CRNA GORA
OPŠTINA NIKŠIĆ
Sekretarijat za komunalne poslove i saobraćaj
UP/Io broj:09-364-601
Nikšić, 16.12.2021. godine

Predmet: **Mišljenje**

Crna Gora
OPŠTINA NIKŠIĆ
Sekretarijat za uređenje prostora i
zaštite životne sredine
UP/Io br. 07 -350-960
Nikšić, 29.12.2021. godine

PREDMET: Odgovor na zahtjev broj 10-032-527/21/3 od 13.12.2021. godine

ELEKTROENERGETSKA INFRASTRUKTURA

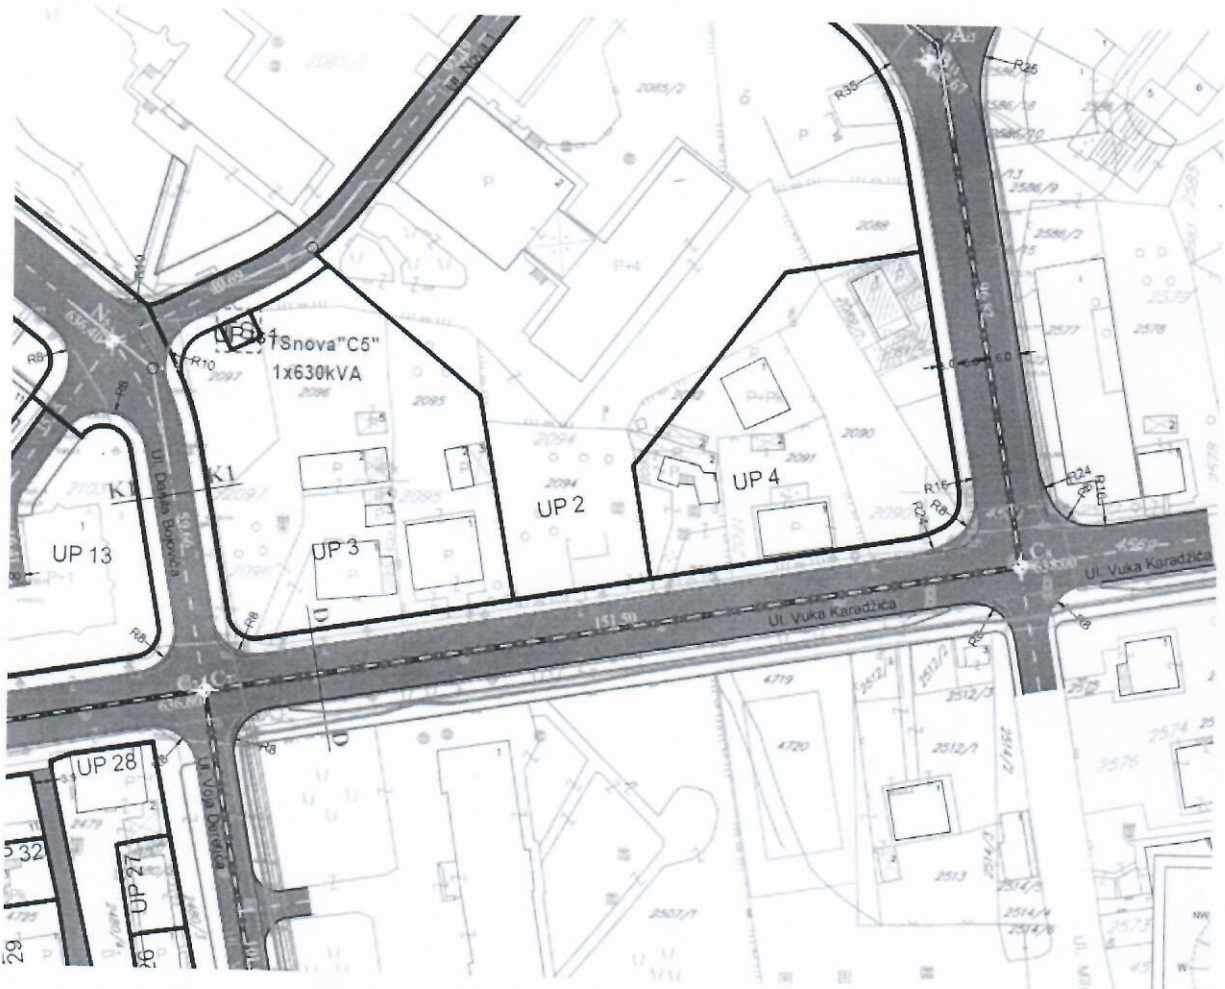
- Predmetna lokacija se nalaze u obuhvatu DUP-a „Centar« gdje je dato postojeće i planirano stanje elektro vodova. Elektro vod je ucrtan kao postojeće stanje i nema planiranja novog voda na ovom potesu, pa ni mogućnosti postavljanja nove energetske infrastrukture.
- Za elektro vod podnosioca zahtjeva je izdata građevinskadozvola broj UP/Io 07-361-233 od 17.12.2012. godine i upotrebna dozvola broj UP/Io 07-362-85 od 28.12.2012. godine.
